**OGGETTO: trasmissione parere n. 1108 CTVA del 7 dicembre 2012. Verifica di  
assoggettabilità alla VIA porto di Taranto rettifica allargamento e  
adeguamento strutturale della banchina di levante del molo di San  
Cataldo, proponente Autorità Portuale di Taranto.**

Parere n. 1108 del 07 dicembre 2012

<b>Progetto</b>	<p align="center"><b>Verifica di Assoggettabilità</b></p> <p align="center"><b>Porto di Taranto rettifica allargamento e adeguamento strutturale della banchina di levante del molo San Cataldo</b></p>
<b>Proponente</b>	<b>Autorità Portuale di Taranto</b>

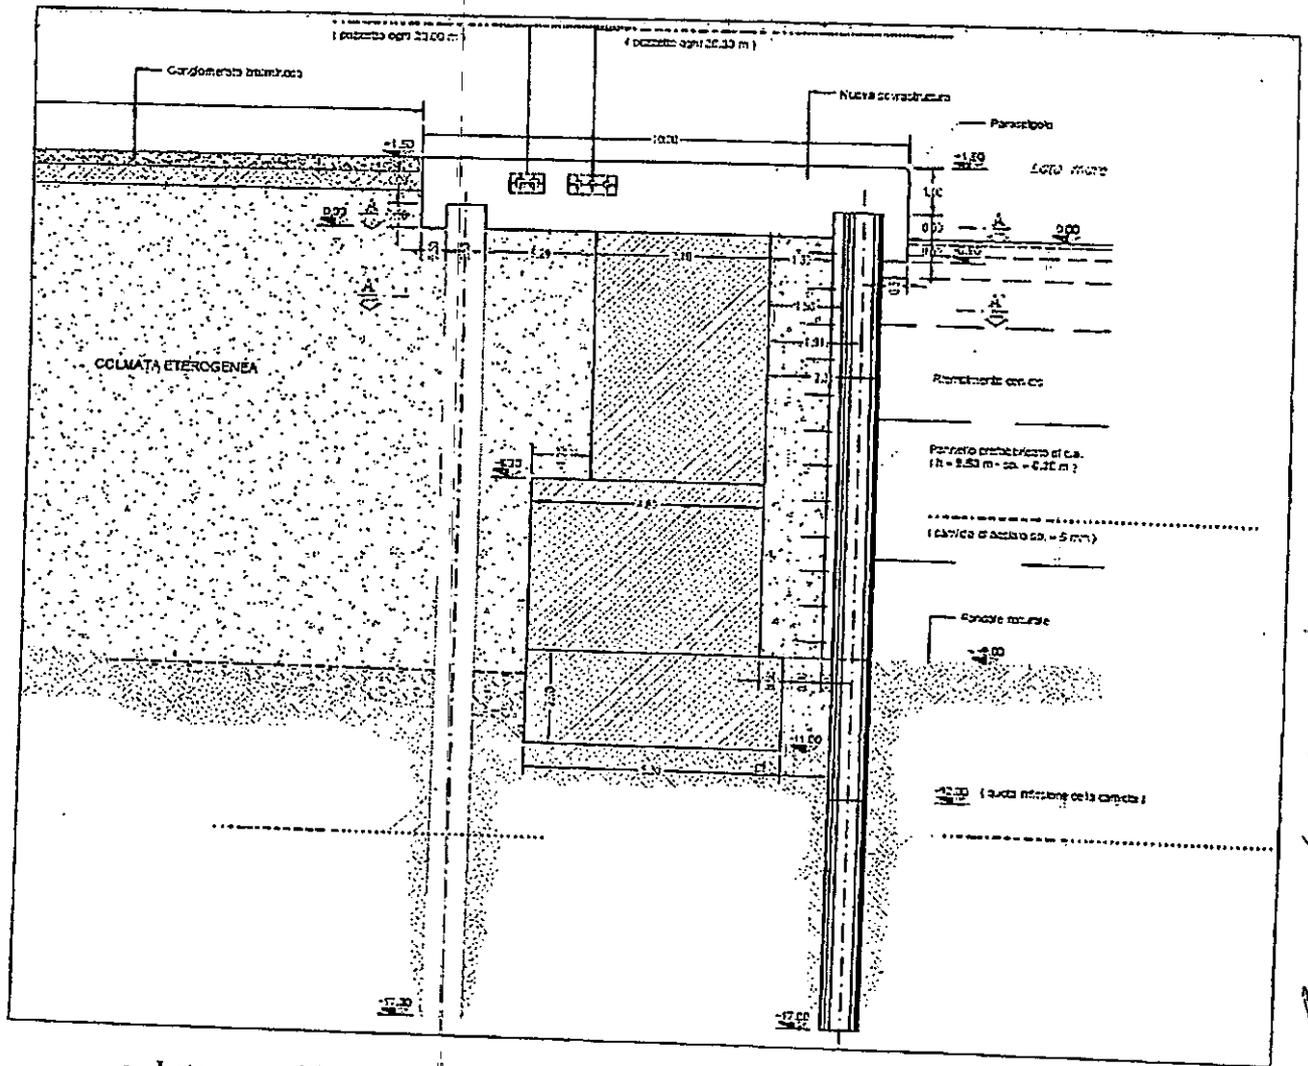
- Nella figura successiva è rappresentata la sezione degli interventi della banchina San Cataldo:

- La soluzione scelta dal Proponente per gli interventi di rifodero della Calata 1 è la seguente:
